RAPPORT DE PRESENTATION

Modification n°1 du PLU

Vu pour être annexé à la délibération du Conseil de
Territoire du 15 décembre 2021 approuvant le PLU

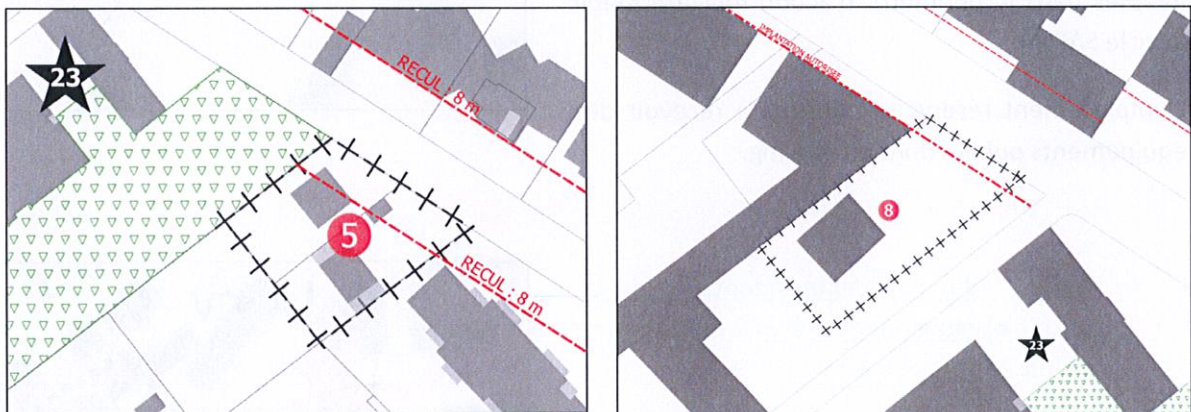
- Mise en place de deux emplacements réservés au 20 et au 26-28 avenue du Général de Gaulle

Les emplacements réservés n°5 et n°8 sont destinés à recevoir des équipements publics dont des extensions des écoles à proximité.

L'ER n°5 correspond à l'emprise des parcelles AD202 et AD203 d'une superficie totale de 0,1 ha et est à destination de la commune du Plessis-Trévisé.

L'ER n°8 correspond à une partie de l'emprise de la parcelle AD417 d'une superficie totale de 0,05 ha et est à destination de la commune du Plessis-Trévisé.

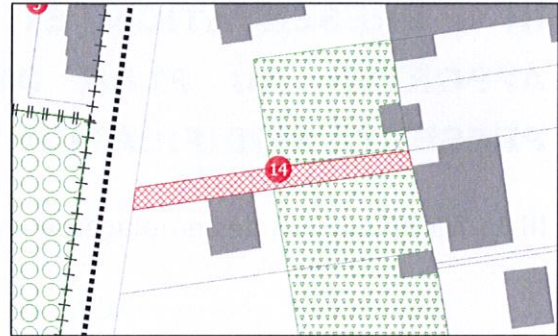
- Changement de destinataire de l'emplacement réservé n°5

L'emplacement réservé n°5, qui devient l'emplacement n°9 dans le cadre de la présente modification, correspond à un espace permettant l'élargissement de l'Avenue André Rouy et de l'Avenue Maurice Berteaux.

Le département souhaite renoncer à cet emplacement réservé ; le destinataire est donc modifié au profit de la commune du Plessis-Trévisé.

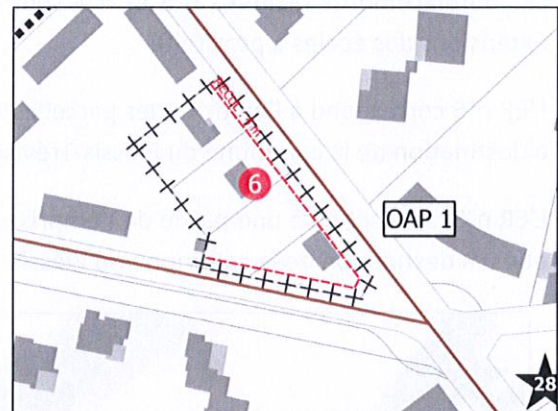
- Ajout d'un emplacement réservé pour l'aménagement d'équipements publics dont un parking

L'emplacement réservé n°6 est créé à l'angle de l'avenue Ardouin et l'avenue Jean Kiffer, sur les parcelles AL376, AL377, AL378 et AL379, d'une superficie total de 0,3 ha. Ces parcelles sont incluses dans le périmètre d'action foncière établi avec le SAF 94.

L'emplacement réservé est destiné à recevoir des équipements publics dont un parking.

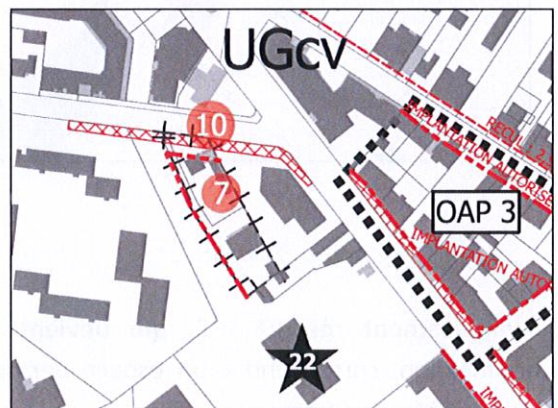
- Ajout d'un emplacement réservé pour l'aménagement d'un équipement public et d'un espace vert

L'emplacement réservé n°7 est créé au 3 avenue du Général Leclerc, sur les parcelles AL434 et AL435, d'une superficie totale de 0,1 ha. Il est destiné à recevoir un équipement public et un espace vert.

Modification 1 :

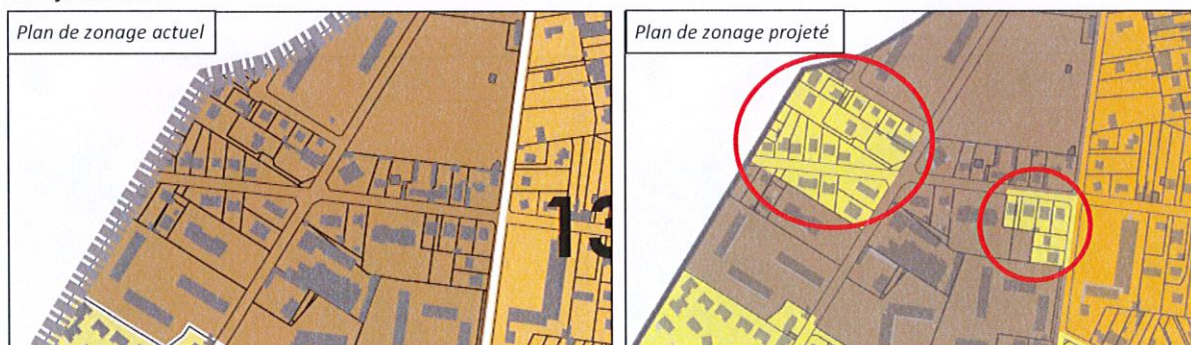
Des secteurs pavillonnaires inscrits en zone de hauteur 13m ou 15m ont été réintégrés en zone de hauteur 10m afin de préserver ce type de tissu qualitatif (modifications 1 et 2).

Modification 3 :

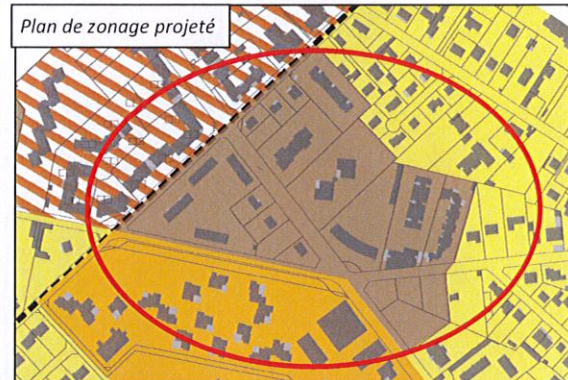
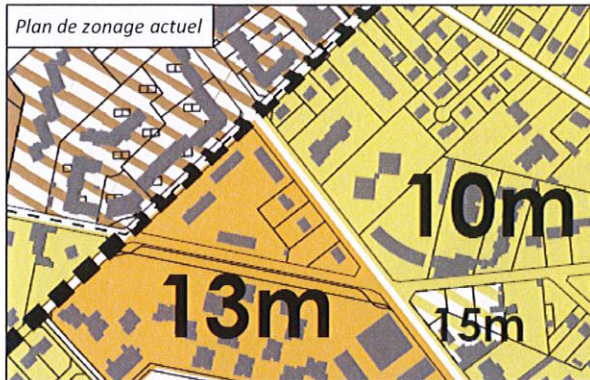
A contrario, un secteur d'habitat collectif inscrit en zone de hauteur 10m a été réintégré en zone de hauteur 15m (modification 3).

Modification 4 :

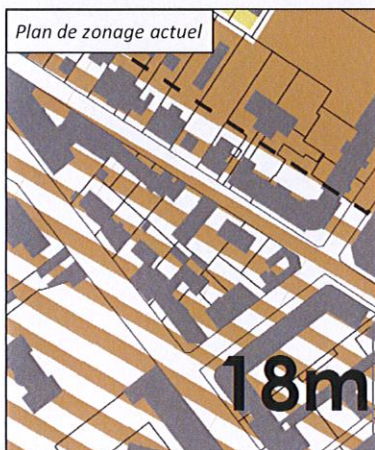
Le plan des hauteurs a également été modifié sur le secteur Ardouin – de Gaulle qui fait l'objet d'une OAP.

Modification 5 :

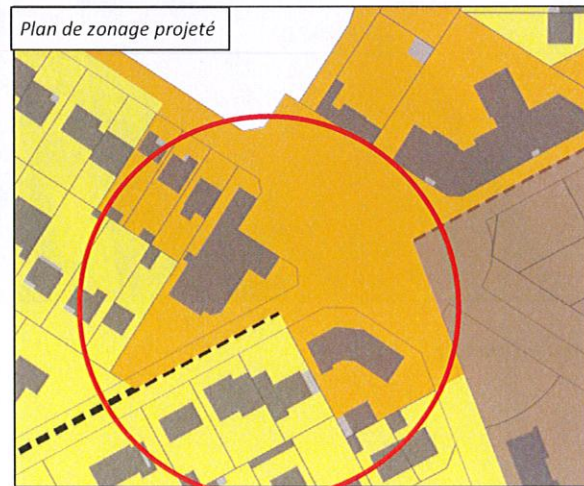
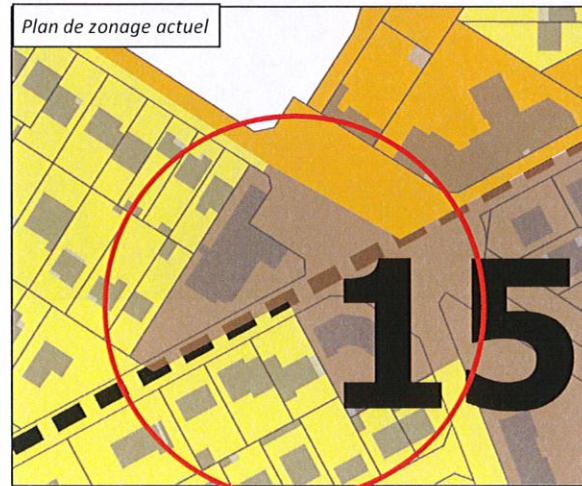
Le plan des hauteurs a également été modifié autour de la Place de Verdun pour créer une transition plus fluide entre le secteur nord de la place et la partie sud historiquement pavillonnaire (modification 5).

III.6 – Mise à jour du Plan de mixité sociale

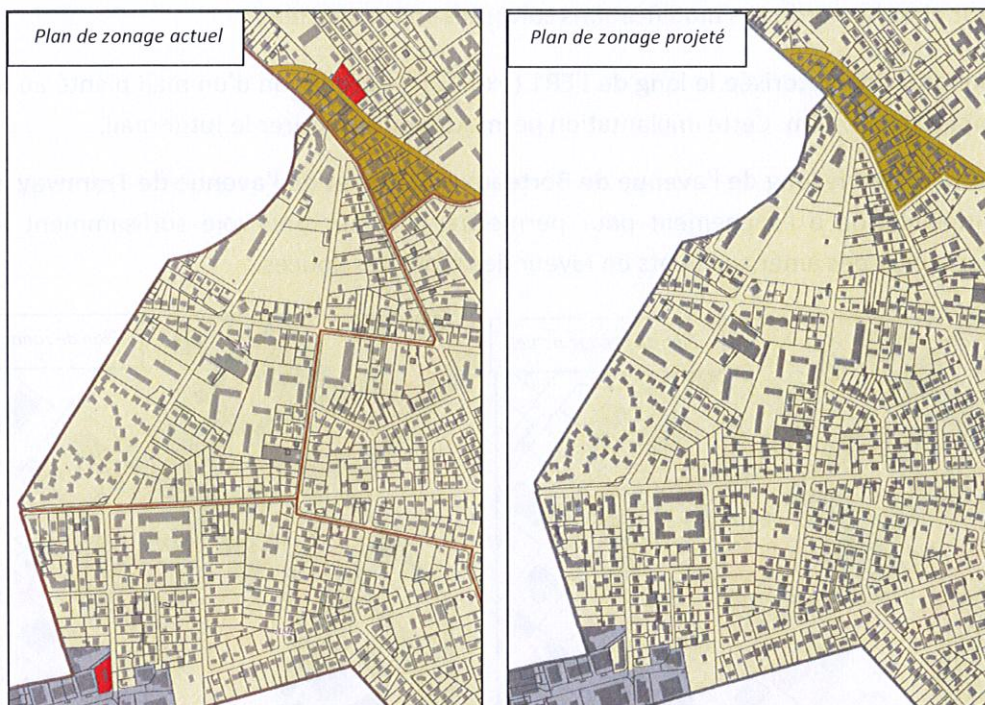
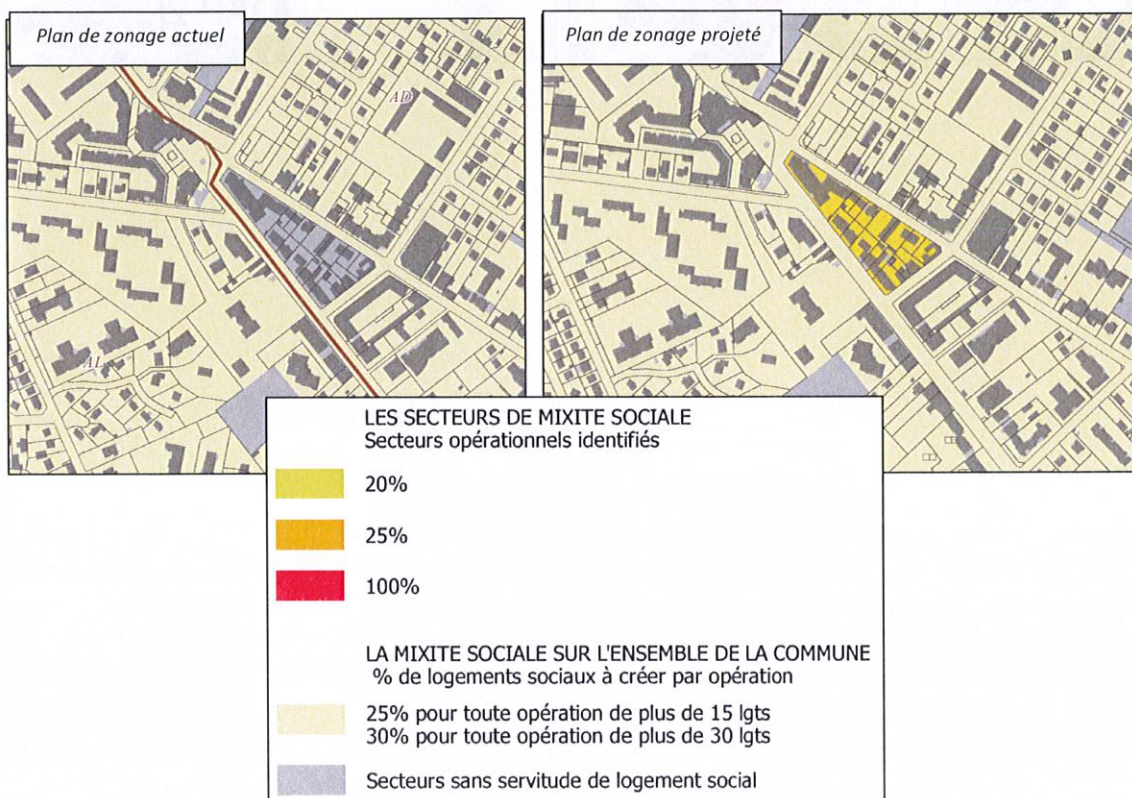
Certaines des opérations concernées par les secteurs où est imposé 100% de logements sociaux ont été réalisées depuis la dernière approbation du PLU. Le plan de mixité sociale est donc mis à jour pour supprimer ces secteurs.

Sur le secteur du centre-ville, le secteur situé à l'angle de l'avenue Ardouin et de l'avenue du Général de Gaulle, actuellement sans servitude de logement social, est désormais identifié en secteur avec obligation de réaliser 25% de logement social.

III.7 – Modification des prescriptions d’implantation par rapport aux voies et emprises publiques sur le périmètre de l’OAP Bony Tramway Marbeau

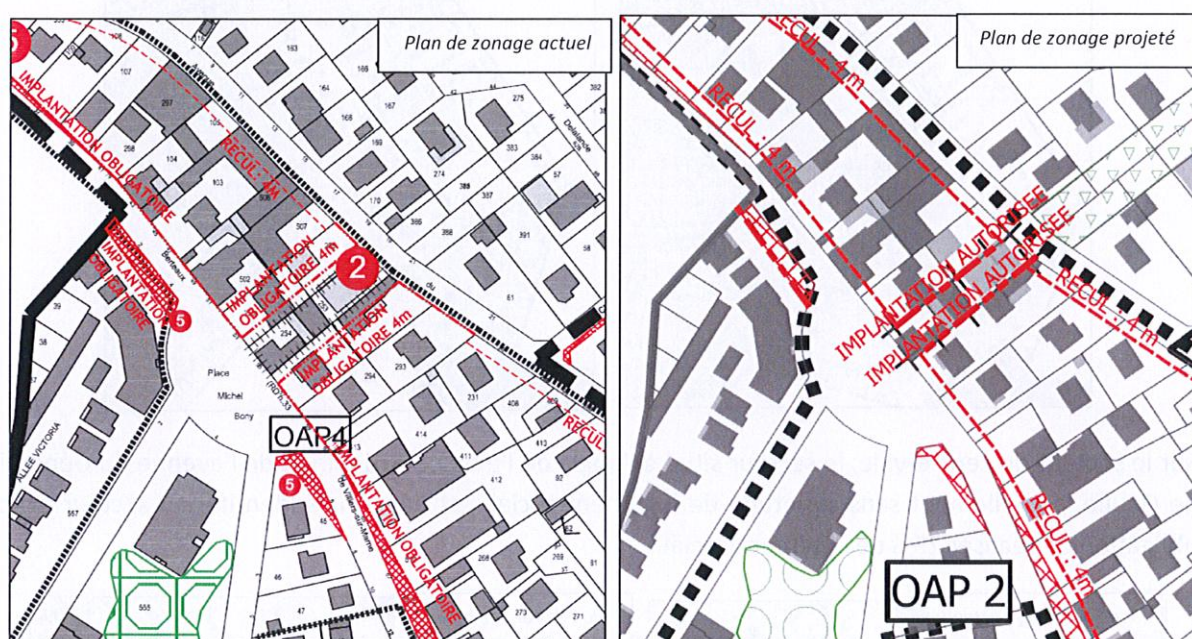
La commune a affiné sa réflexion sur le secteur Bony Tramway Marbeau et souhaite donc modifier les prescriptions d’implantation par rapport aux voies et emprises publiques indiquées au plan de zonage (voir planche nord). Les modifications suivantes sont apportées :

- **Implantation autorisée le long de l’ER1 (ex-ER2) à destination d’un mail planté au lieu d’une implantation à 4m.** Cette implantation permettra de structurer le futur mail.
- **Recul de 4m le long de l’avenue de Berteaux (RD235) et de l’avenue de Tramway** au lieu de l’implantation à l’alignement pour permettre de créer une voie suffisamment large afin d’accueillir des aménagements en faveur des mobilités douces.

- Ajustement de la marge de recul depuis le bois Saint-Martin

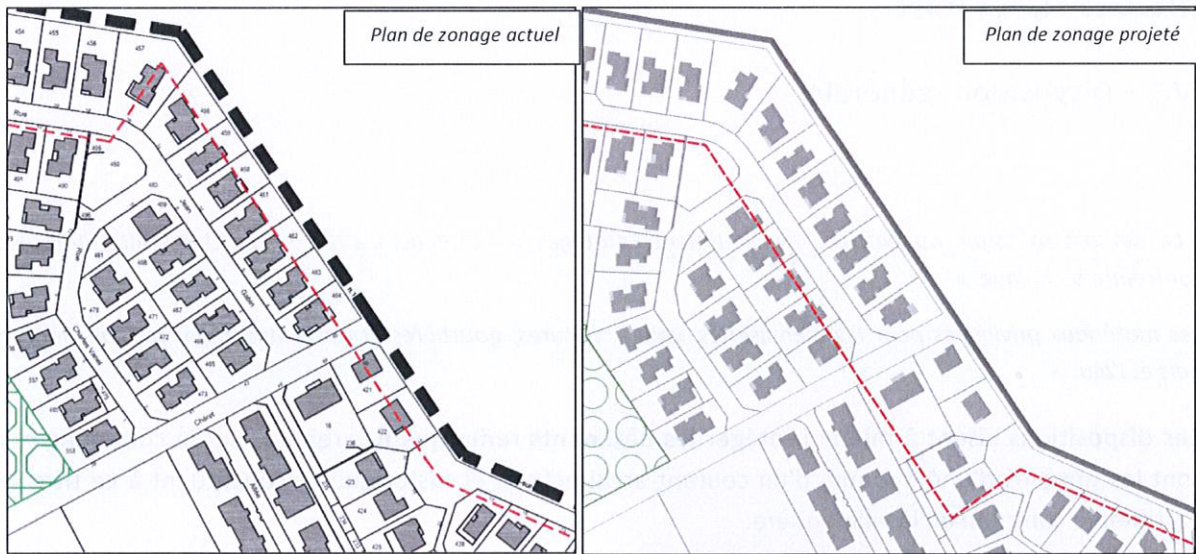
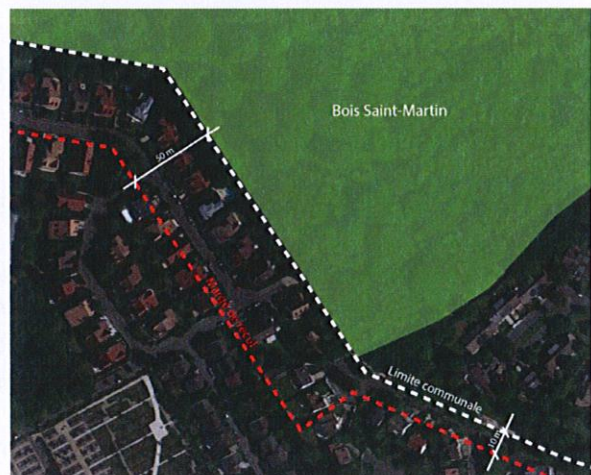
- Les constructions nouvelles respecteront un retrait de 50 m par rapport aux lisières du bois Saint-Martin.
- En bordure du chemin rural n° 16 dit de Gournay et du chemin de Villiers à Combault, les constructions s'implanteront avec un retrait minimum de 10 m par rapport à la limite à l'espace public.

Ces retraits ont été reportés au plan de zonage mais **une erreur matérielle existe sur la bande de 50m qui est prolongée pour correspondre à la lisière du Bois Saint Martin.**

V.1 – Correction d’une erreur matérielle dans le PADD

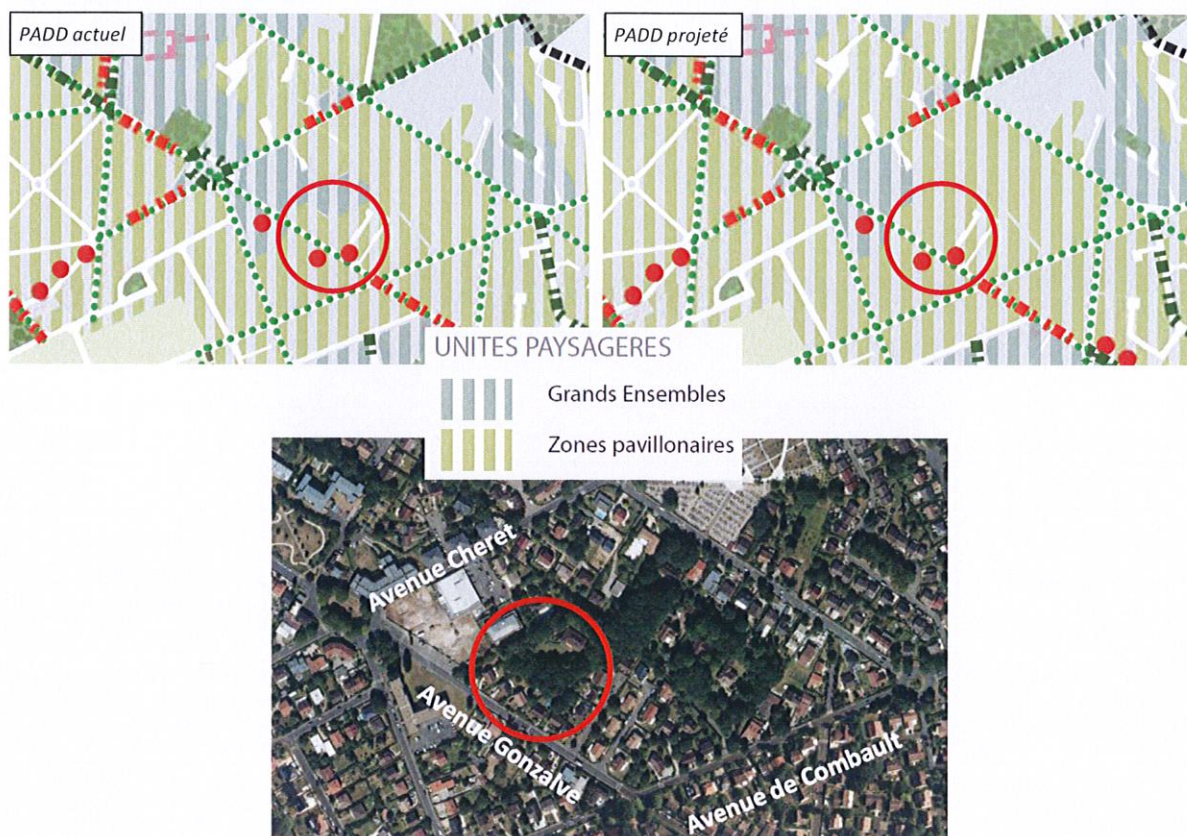
Le PADD du PLU du Plessis-Trévisé définit notamment comme orientation de « pérenniser l’influence de la nature sur l’espace urbanisé ». Les espaces verts privés (cœurs d’îlot des ensembles collectifs, jardins pavillonnaires, etc.) participent énormément à l’identité verte communale. La commune souhaite préserver le cadre végétal pour un cadre de vie agréable.

La carte traduisant cette orientation distingue deux unités paysagères : les grands ensembles et les zones pavillonnaires. **Une erreur matérielle a été repérée sur ce plan et est corrigée dans le cadre de la présente modification : une zone pavillonnaire est identifiée comme zone de grands ensembles. Il s’agit d’un secteur situé sur l’avenue Gonzalve entre l’avenue Cheret et l’avenue de Combault.**

V.2 – Modifications apportées à l’OAP du secteur Ardouin – De Gaulle

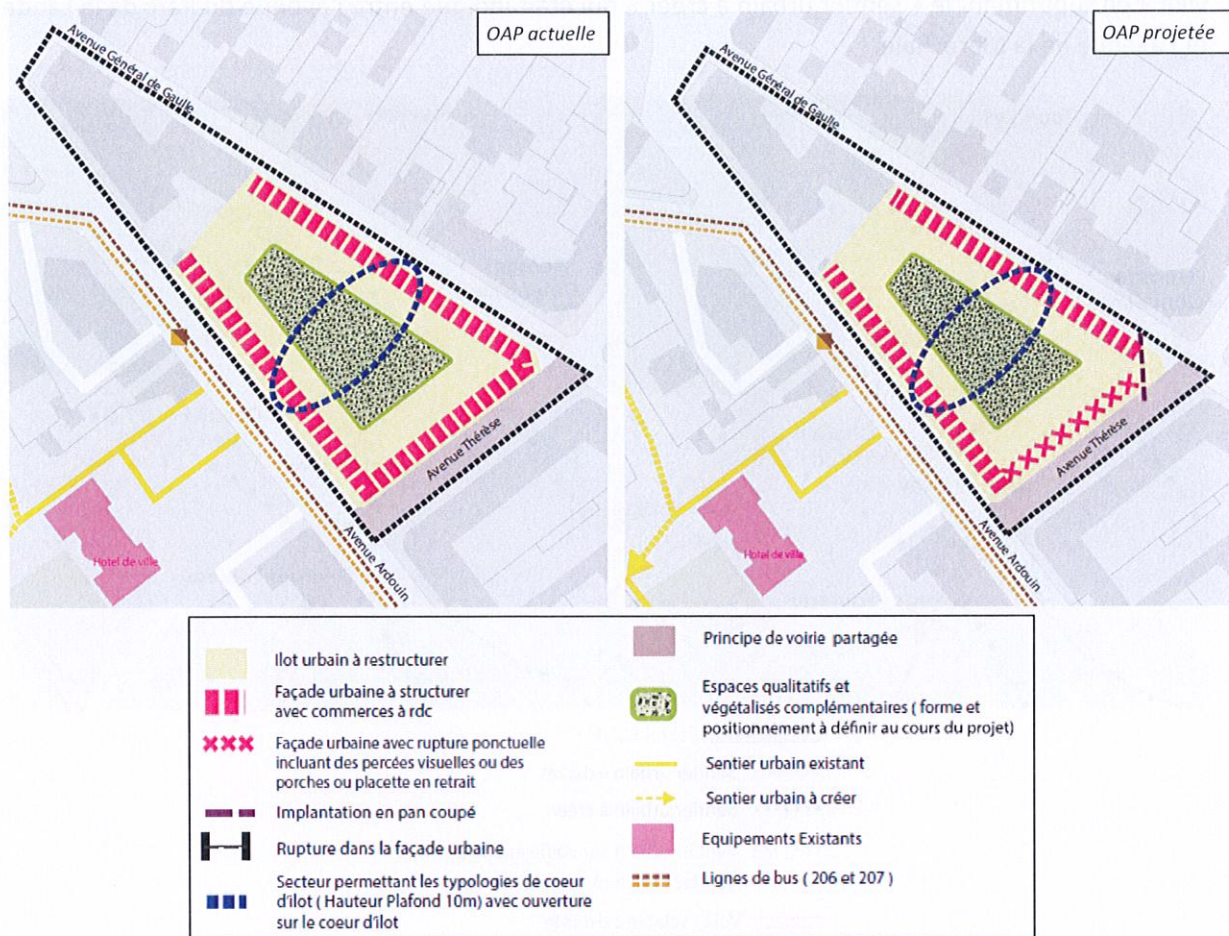
A l’angle de l’avenue du Général de Gaulle et de l’avenue Thérèse, la construction devra s’implanter avec un pan coupé.

L'OAP impose une façade urbaine à structurer sur l'avenue Ardouin, l'avenue Thérèse et l'avenue du Général de Gaulle. La commune souhaite imposer sur cette façade une rupture ponctuelle incluant des percées visuelles ou des porches ou placette en retrait.

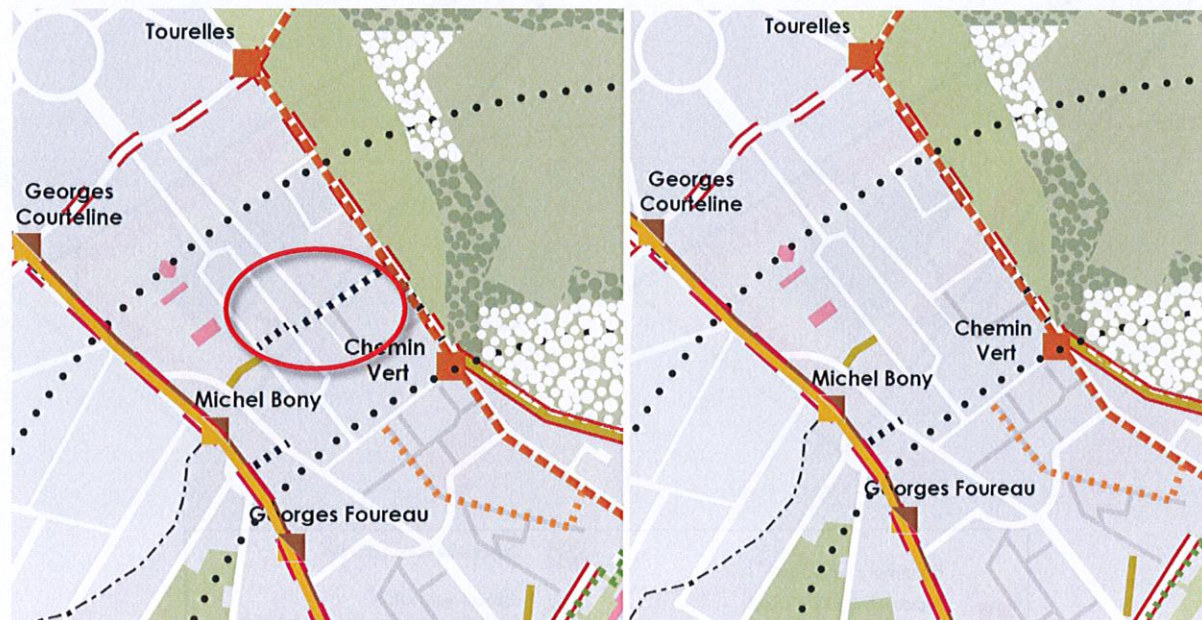
La commune a affiné sa réflexion sur le secteur Bony-Tramway-Marbeau et souhaite donc supprimer le principe de traversée du cœur d'îlot dans la continuité de l'avenue Fourreau.
